泊発電所3号炉

防潮堤の設計方針について

(防潮堤平面線形形状(海側線形)に係る指摘事項回答)

令和4年7月28日
北海道電力株式会社

○ 防潮堤設置位置の地質縦断図は以下のとおりである。

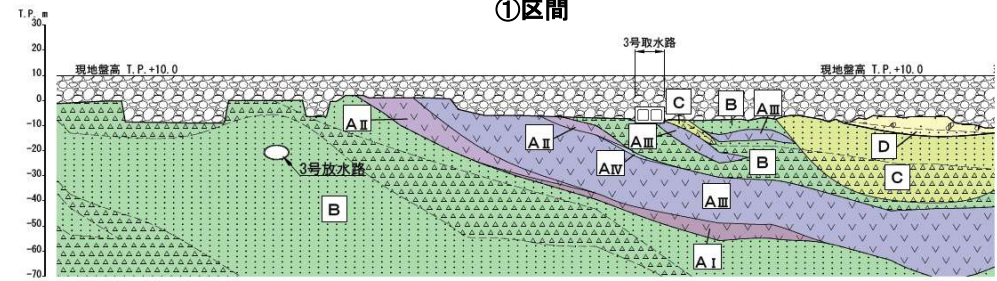
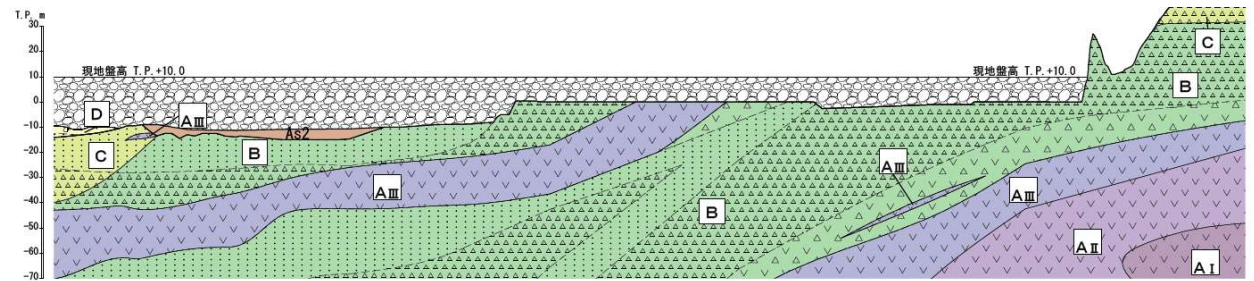
防潮堤の平面線形形状について、形状決定の第1優先としている防潮堤の構造強度の確保に影響を及ぼすような、防潮堤周囲の地質、防潮堤の構造等の形状決定に関わる要因を網羅し、各要因の重要度を踏まえ、形状決定の考え方を改めて説明すること。

- 防潮堤の平面線形形状決定においては、「防潮堤の安全裕度向上に関わる要因」と「施工品質向上に関わる要因」の観点から整理した。
- 「防潮堤の安全裕度向上に関わる要因」については、「防潮堤周囲の地質状況」、「取放水路との横断方法」及び「近接する構築物の影響」を検討した。
- 「施工品質向上に関わる要因」については、「施工スペース確保」を検討した。
- 以上の要因を整理した結果、防潮堤平面線形形状については、泊発電所の敷地の特徴等を考慮すると合理性があるため、現在の平面線形形状に決定した。
- なお、第1032回審査会合における指摘事項No.8の回答は、防潮堤前面に屋外アクセスルートを設定すること、既存防潮堤や建屋等を残置することを条件に整理した内容となっているため、本指摘事項の回答において、改めて防潮堤の構造成立性に与える要因とその対処の考え方を整理した。

【重要度1】 防潮堤の安全裕度向上に関わる要因		要因に対する対処の考え方
①	防潮堤周囲の地質状況	○ 地山と接続する防潮堤端部は地山からの浸水を防止するため、堅固な地山に接続する。 ○ 防潮堤平面線形形状(海側線形)は屋外重要設備との離隔を考慮したうえで可能な限り岩盤が高い山側に計画するが、1,2号放水路から1,2号取水路の範囲及び3号取水路から盛土道路近傍の範囲において、防潮堤周囲の岩盤が海側に向かって低くなる箇所は、防潮堤幅を増やすことで安全裕度を向上させる。
②	取放水路との横断方法	○ 防潮堤を横断する取放水路の評価について、波及的影響の範囲を最小とするため、防潮堤と取放水路は直交させる。 ○ 取放水路に防潮堤による上載荷重が作用するため、防潮堤が横断する部分の1,2号放水路は再構築し、1,2号取水路は補強することで各水路の構造強度を確保する。
③	近接する構築物の影響	○ 防潮堤より海側に位置する近接構築物は、防潮堤に波及的影響を与えないように撤去する。 ○ 2号放水路に防潮堤による上載荷重が作用しないように、2号放水路と干渉しない位置に防潮堤を計画する。 ○ 堀株側の防潮堤の山側に位置する盛土道路は、防潮堤への波及的影響の観点から耐震性を評価する。評価結果に基づき、必要に応じて、盛土道路の構造変更等を行う。 ○ 防潮堤と3号循環水ポンプ建屋の間に計画している屋外アクセスルートを確保する。
【重要度2】 施工品質向上に関わる要因		要因に対する対処の考え方
④	施工スペース確保	○ 1,2号取水路から3号取水路の範囲は、他工事との施工干渉の可能性を考慮して、防潮堤の山側に施工スペースを可能な範囲で確保する。

要因に対する対処の考え方のイメージ

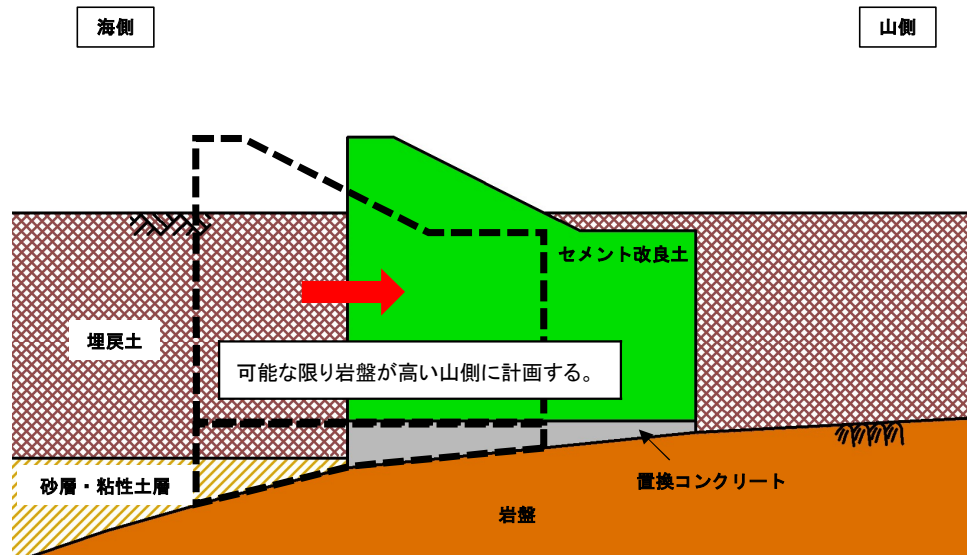
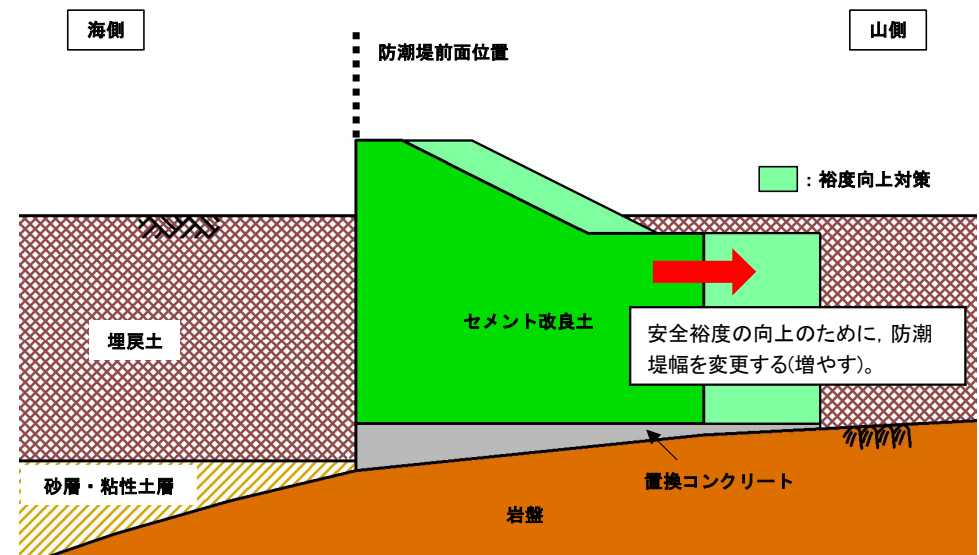
○ 重要度1-①のうち海側に向かって岩盤が低くなる箇所について、防潮堤幅の変更をすることで、防潮堤の安全裕度の向上が可能である。

【重要度1】 防潮堤の安全裕度向上に関わる要因	要因に対する対処の考え方
① 防潮堤周囲の地質状況	○ 地山と接続する防潮堤端部は地山からの浸水を防止するため、堅固な地山に接続する。 ○ 防潮堤平面線形形状(海側線形)は屋外重要設備との離隔を考慮したうえで可能な限り岩盤が高い山側に計画するが、1,2号放水路から1,2号取水路の範囲及び3号取水路から盛土道路近傍の範囲において、防潮堤周囲の岩盤が海側に向かって低くなる箇所は、防潮堤幅を増やすことで安全裕度を向上させる。

防潮堤平面図

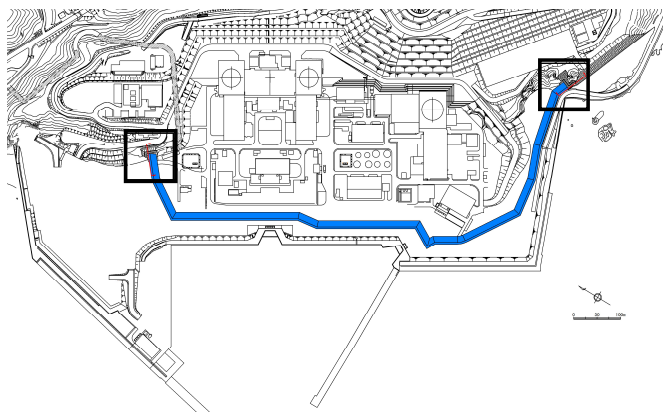
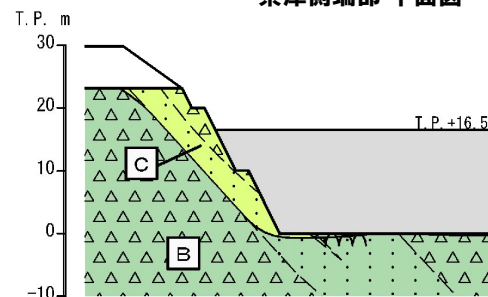
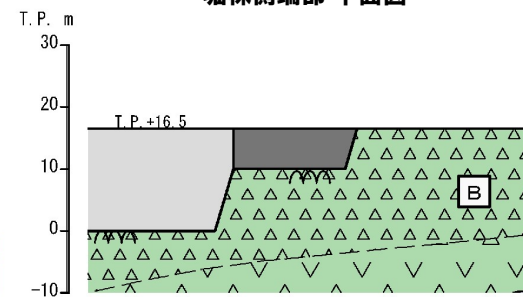
- 重要度1-①のうち地山と接続する防潮堤端部について、堅固な地山に接続しているため、周辺斜面の崩壊による波及的影響はないと考えるが、波及的影響がある場合は、地山の補強等の対策を行う。
- 岩盤の解析用物性値及び端部地山の周辺斜面としての安定性評価は、「基礎地盤及び周辺斜面の安定性評価」において説明する。

堅固な地山に接続させる。周辺斜面の崩壊による波及的影響がある場合は、地山の補強等の対策を行う。

防潮堤平面図

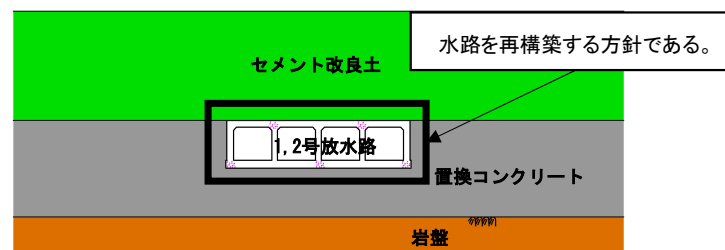
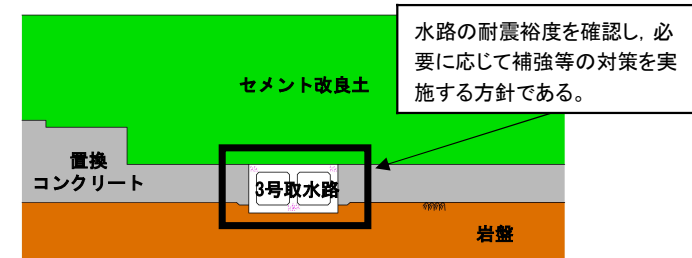
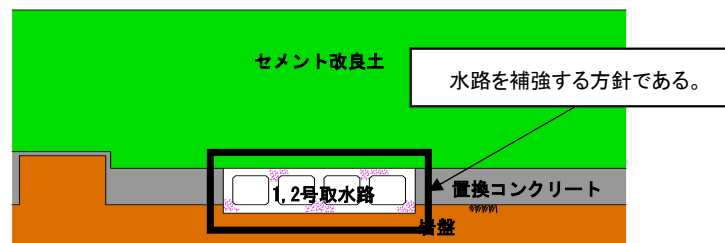
- 1,2号取水路及び1,2号放水路を横断する防潮堤の構造は、第1032回審査会合「防潮堤の設計方針について」において、水路を跨ぐ鋼製壁からセメント改良土及び置換コンクリートによる盛土構造に設計変更した。
- このため、1,2号取水路及び1,2号放水路は、防潮堤を上載荷重として見込んだ場合に耐震裕度が小さくなることから、重要度1-②について、横断する水路による波及的影響の対策として、1,2号放水路は再構築し、1,2号取水路は補強する方針である。
- なお、防潮堤と水路を直交させることにより生じる屈曲部(1,2号放水路、3号取水路)への配慮及び対策の詳細は、指摘事項No.11に対する回答において説明する。

【重要度1】 防潮堤の安全裕度向上に関わる要因	要因に対する対処の考え方
② 取放水路との横断方法	○ 防潮堤を横断する取放水路の評価について、波及的影響の範囲を最小とするため、防潮堤と取放水路は直交させる。 ○ 取放水路に防潮堤による上載荷重が作用するため、防潮堤が横断する部分の1,2号放水路は再構築し、1,2号取水路は補強することで各水路の構造強度を確保する。

地質断面図 (5-5')

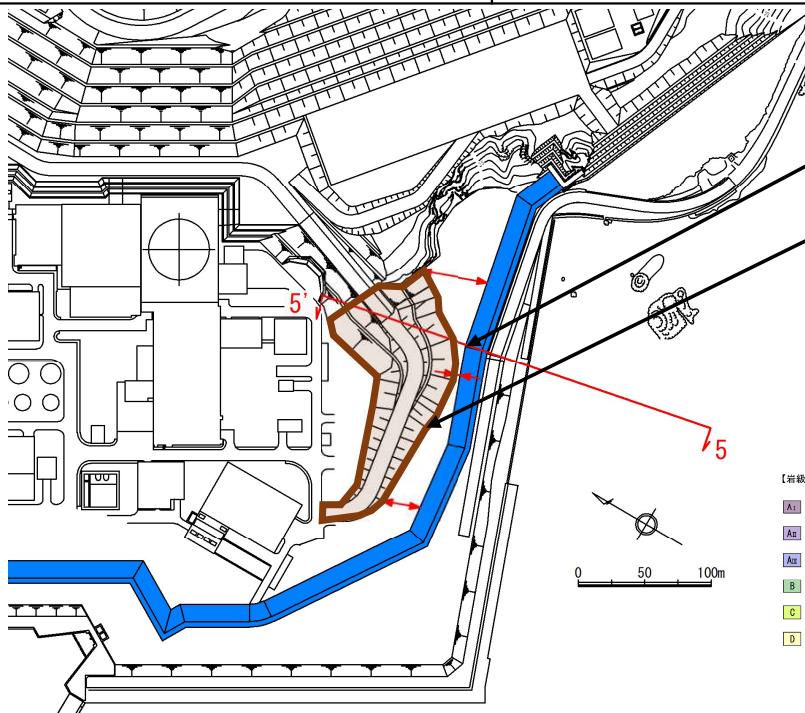
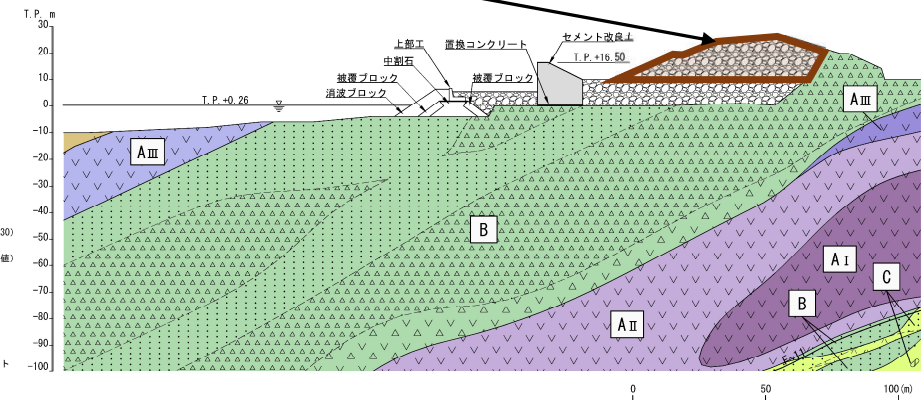
○ 重要度1-③について、盛土道路による波及的影響がある場合は、盛土道路の構造変更等を行う。

近接する盛土道路の影響がない範囲に防潮堤を設置するように配慮するが、防潮堤と盛土道路が近接する箇所は、盛土道路に着目した断面で盛土道路による影響を評価する。

評価結果に基づき必要に応じて、盛土道路の構造変更等を行う。

【水平2方向及び鉛直方向の地震動による応答特性のイメージ】

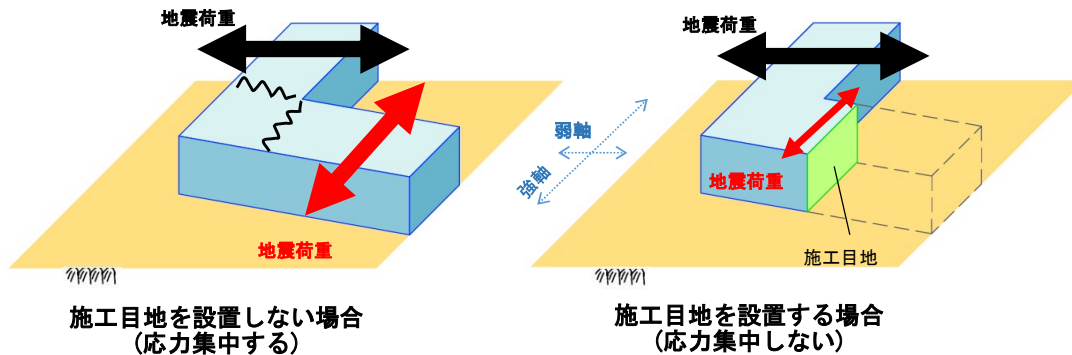
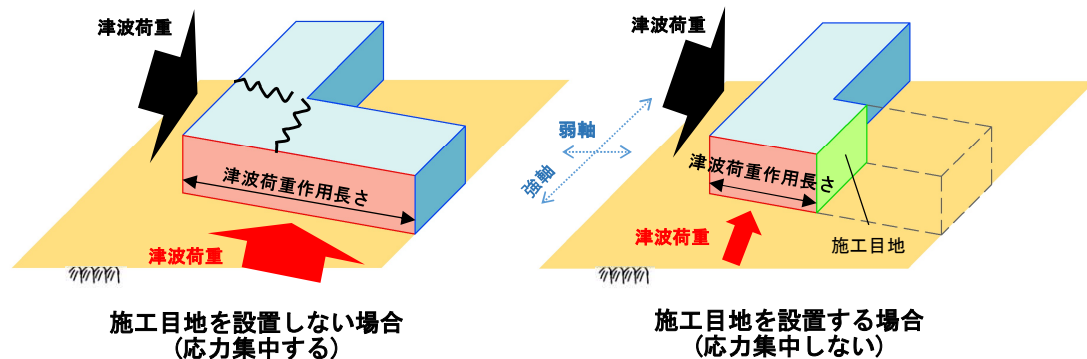
防潮堤の平面線形の形状決定の考え方により複雑な形状となる箇所について、水平2方向及び鉛直方向の地震動並びに津波荷重による応答特性並びに津波荷重の評価を含め、防潮堤の設計に与える悪影響の有無を説明すること。

- 防潮堤が複雑な形状となる屈曲部については、水平2方向及び鉛直方向の地震動並びに津波荷重により応力が集中する悪影響が想定されるため、防潮堤屈曲部に施工目地を設置し、応力が集中しないように配慮する。
- 設置変更許可段階においては、施工目地を設置することで弱軸・強軸が明確になることから、2次元断面で構造成立性を評価する。
- 設計及び工事計画認可段階においては、水平2方向及び鉛直方向の地震動並びに津波荷重による影響を見込んだ評価を実施し、応力状態を確認したうえで施工目地位置の再検討、材料強度の見直し等を行い、構造成立性を確保する。
- 施工目地を設置する箇所には、目地からの浸水を防止することを目的に止水目地を設置し、止水性を確保する。

方針変更前

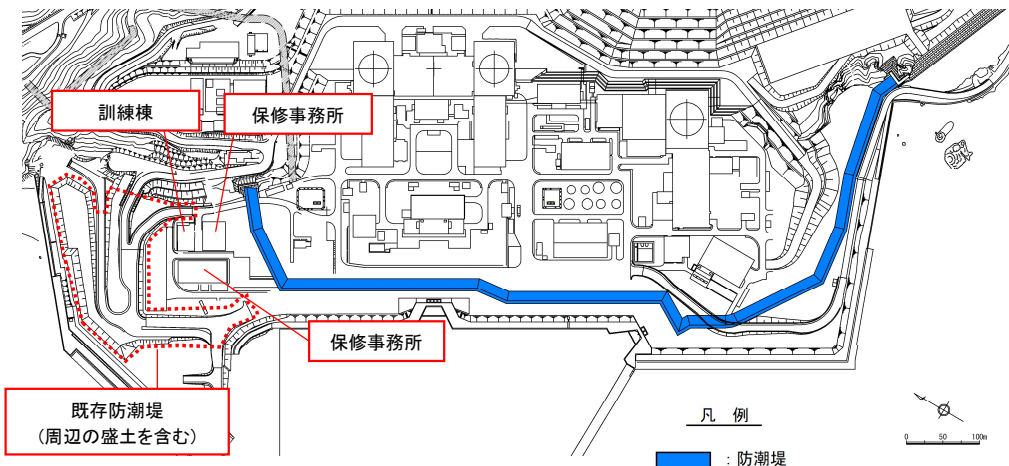
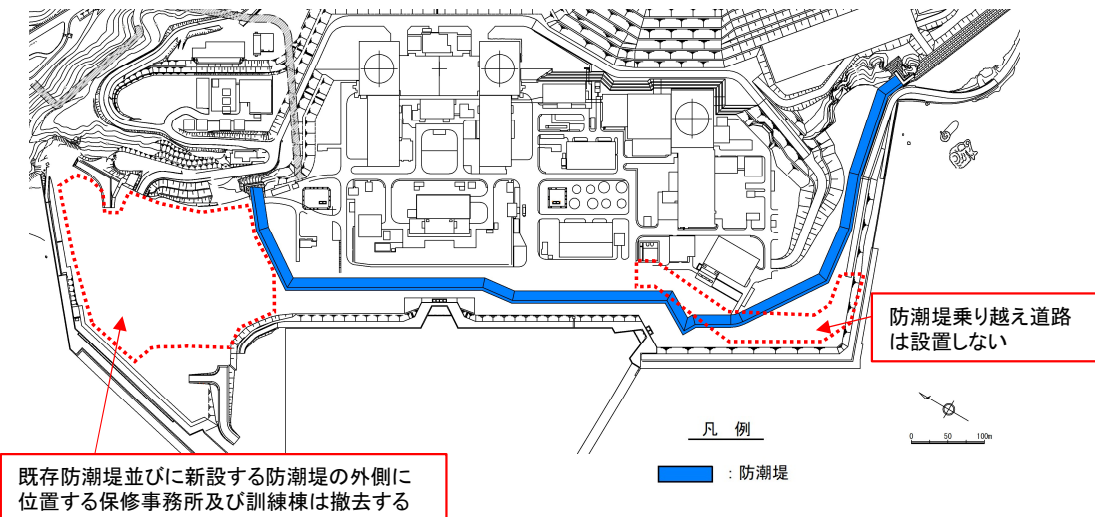
既存の防潮堤を残置することの悪影響と対応の考え方を説明すること。

地震時の液状化による変状等の被害状況を想定した上で、既存のセメント改良土部の瓦礫等が耐津波設計に与える影響をもれなく検討し説明すること。例えば、泥水が海水ポンプの取水性及び防潮堤の津波荷重（波圧荷重及び漂流物衝突荷重）に与える影響、瓦礫の滑動による防潮堤への二次的影響等を含め検討すること。

新設する防潮堤の外側にある建屋について、残置する既存防潮堤と同様に、地震又は津波によって損壊した場合における漂流物影響評価及び新設する防潮堤への波及的影響を説明すること。

残置する既存防潮堤が耐津波設計に及ぼす影響の評価項目について、選定プロセスを整理し説明すること。

残置する既存防潮堤及び新設する防潮堤の外側の建屋の評価においては、定量的な影響評価の実現性を検討した上で、評価方針及びその妥当性を説明すること。

- 残置する既存防潮堤並びに新設する防潮堤の外側に位置する保修事務所及び訓練棟は、地震により損傷した場合の波及的影響を定量的に評価することが困難という判断に至ったことから撤去する設計に変更した。
- 保修事務所及び訓練棟を撤去する設計に変更したことに伴い、事務所等の駐車場においても駐車場としての運用を中止するとともに、新設する防潮堤へ波及的影響を及ぼさないよう防潮堤乗り越え道路についても新たに設置せず、発電所への入構ルートを防潮堤に影響を及ぼさない配置とした設計に変更する。

- 指摘事項No.1-2については、残置する既存防潮堤を撤去する設計に変更したことから、新設する防潮堤への影響はなくなる。
- 指摘事項No.4については、残置する既存防潮堤を撤去する設計に変更したことから、耐津波設計への影響はなくなる。
- 指摘事項No.13については、新設する防潮堤の外側に位置する保修事務所及び訓練棟を撤去する設計に変更したことから、新設する防潮堤への影響はなくなる。
- 指摘事項No.14については、残置する既存防潮堤が地震により損傷した場合に第4条耐震設計方針及び第5条耐津波設計方針に及ぼす影響を網羅的に抽出したうえで選定プロセスを整理し説明する予定であったが、残置する既存防潮堤を撤去する設計に変更したことから、耐津波設計への影響はなくなる。
- 指摘事項No.15については、残置する既存防潮堤並びに新設する防潮堤の外側に位置する保修事務所及び訓練棟を撤去する設計に変更したことから、新設する防潮堤への影響はなくなる。

防潮堤の設計変更及び発電所の運用変更 (1/2)

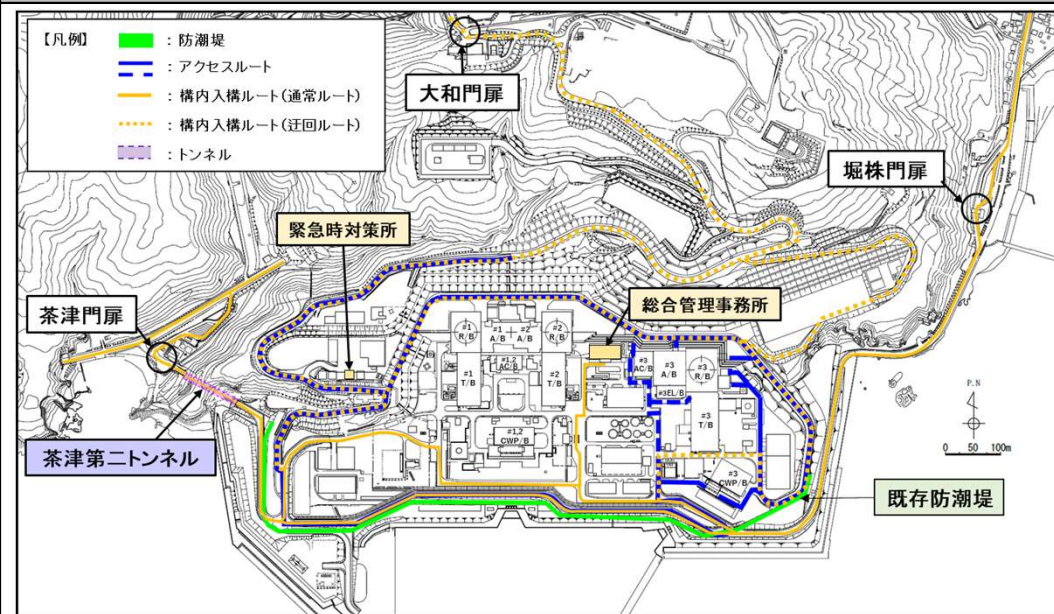
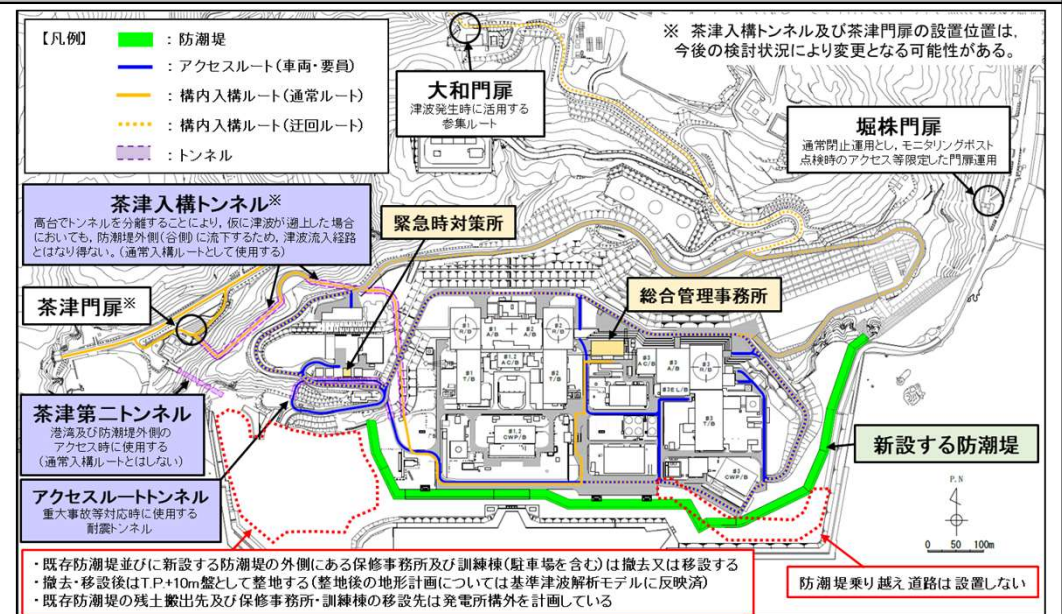
防潮堤の位置、構造を変更することにより屋外アクセスルートや屋外溢水影響評価に変更が生じるとしているが、防潮堤の構造・仕様及び設計方針を検討するにあたって、屋外アクセスルートや屋外の溢水影響評価の変更も含め、基準への適合方針に影響を与えるものを設置許可基準規則の条文及び重大事故等防止技術的能力基準の項目ごとに網羅的に整理して説明すること。

防潮堤の設計変更による他条文等の基準への適合方針に対する影響確認は、変更後の適合方針の成立性の見通しを含め事業者で確実に確認し、防潮堤の位置、構造及び設計方針に影響を与える可能性があるのであれば、その成立性の見通しを防潮堤の設計方針の審査の中で説明すること。

- 防潮堤の位置 (平面線形形状) を変更する。
- 非岩着構造のセメント改良土及び鉄筋コンクリート壁の防潮堤から、セメント改良土及び置換コンクリートによる岩着支持構造の防潮堤に変更する。

- 既存防潮堤並びに新設する防潮堤外側の保守事務所及び訓練棟は、防潮堤に対する定量的な影響評価が困難であることから撤去する。
- 防潮堤乗り越え道路は、防潮堤に対する津波時の車両の影響を考慮し、設置しないこととする。
- 防潮堤の海側にある構内入構ルートとして使用していた道路は、防潮堤に対する津波時の車両の影響を考慮し、構内入構ルートとして使用しない運用に変更し、新たに構内入構道路を設置する。新設する構内入構ルートの概要を次頁に示す。

茶津入構トンネル 平面図

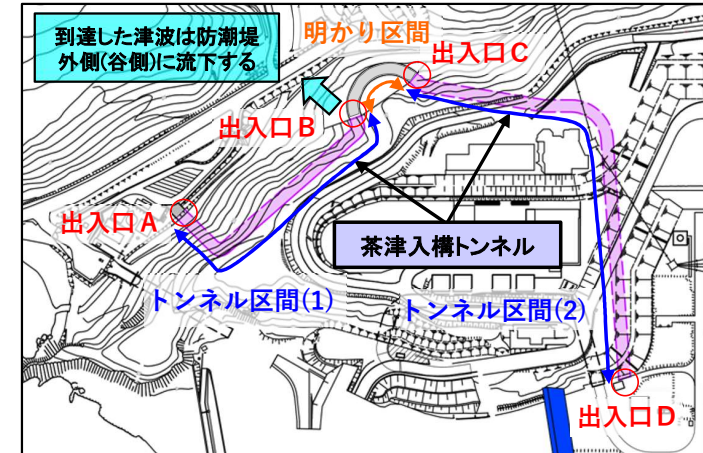
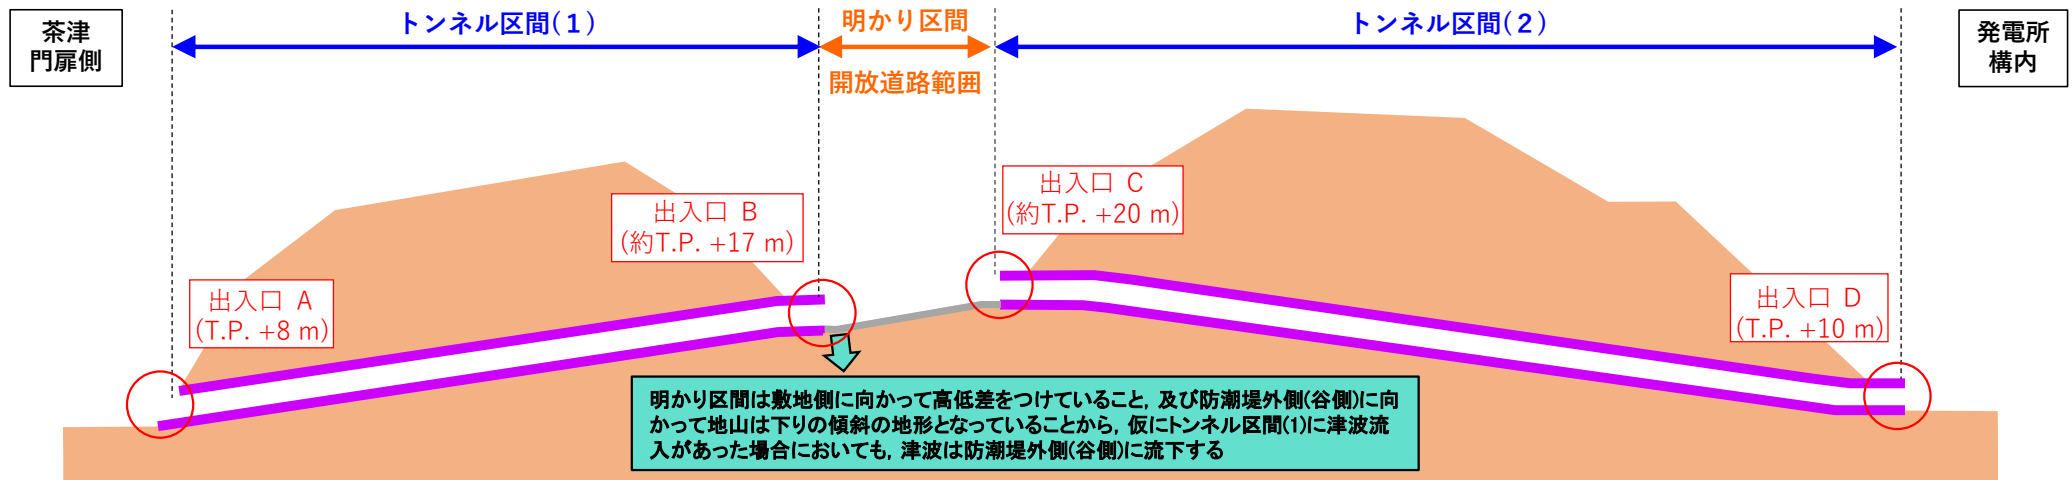
○ 新たな構内入構ルートとして、「茶津入構トンネル」を設置する。

- ① 津波到達域の地山の形状を変更することなくトンネル坑口を設定することで、基準津波の解析条件に影響を与えない設計とする。
 - ② 茶津入構トンネルは以下の設計とすることで、トンネル内を津波が遡上することにより防潮堤内側へ津波が流入することがない設計とする。
 - 茶津入構トンネルは高台で分離し中間に明かり区間を設ける設計とし、出入口Bと出入口Cに高低差を付けて防潮堤外側(谷側)に開放することにより、トンネル区間(1)から津波が明かり区間に到達した場合においても、津波は防潮堤外側(谷側)に流下するため、津波の敷地への流入経路とならない。
 - トンネル区間(2)の出入口Cは標高の高い位置に設置するため、津波の敷地への流入経路とならない。
- なお、茶津入構トンネルは発電所構外からの要員の参集ルートとしても期待するが、津波発生により茶津入構トンネルを通行できない場合は、代替ルート(大和門を経由するルート)により発電所への確実な参集は可能である。
